Nr sprawy: 12606/20

Nr dokumentu: DZ/191/2020

Dotyczy: przetargu w trybie negocjacji z ogłoszeniem na Modernizację Gospodarki Wodno – Ściekowej – część II w zakresie Oczyszczalni Ścieków Przemysłowych

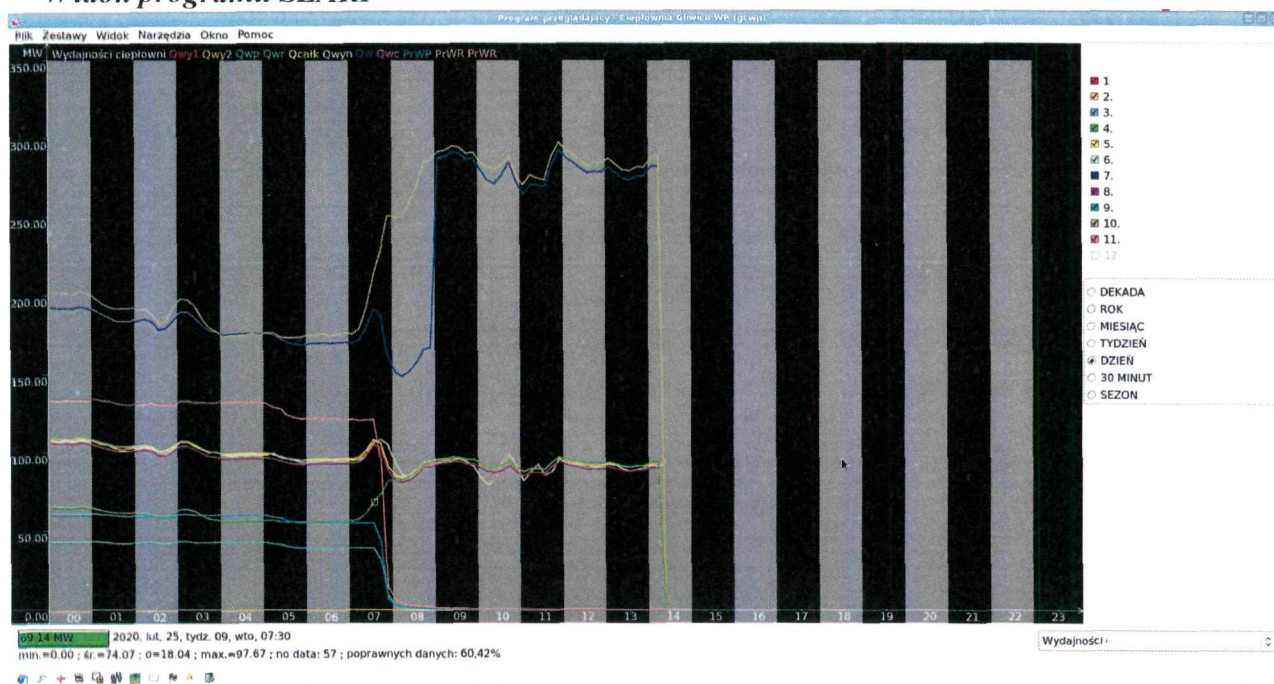
2. W punkcie 2.2.3. Warunków Zamówienia znajduje się zapis: „W ramach jednego z etapów zadania Modernizacji Gospodarki Wodno- Ściekowej cz. II należy zaprojektować i wykonać instalację fotowoltaiczną...” Prosimy o wskazanie miejsca posadowienia instalacji fotowoltaicznej.

Odpowiedź: Lokalizacja instalacji fotowoltaicznej na zaznaczonych obszarach na zdjęciach poniżej:

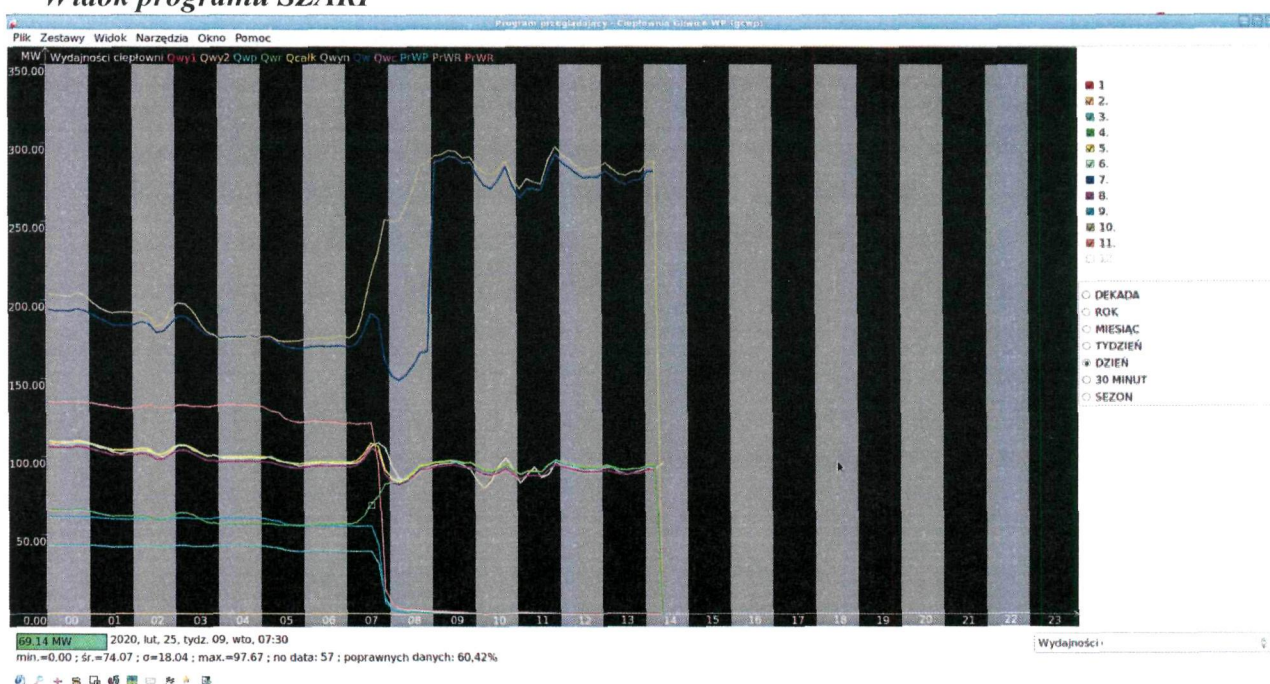
21. Dotyczy branży elektrycznej i AKPiA. W założeniach technicznych punkcie 7. „Wytyczne dla instalacji elektrycznej oraz AKPiA” wskazano, że układ sterownia oczyszczalnią powinien komunikować się ze stacją nadrzędną centralnego sterownia Zakładem oraz powinien być zwizualizowany w systemie nadrzędnym. Prosimy o informację i doprecyzowanie co to jest ten system nadrzędny Zakładu? Jakiego producenta jest to oprogramowanie?

**Odpowiedź: Wskazany w SIWZ „system nadrzędny zainstalowany w PEC Gliwice” to system SZARP firmy NEWTERM. System ten będzie zbierać informacje ze sterownika (sterowników) zainstalowanego w układzie sterowania oczyszczalnią.
Widok programu SZARP**
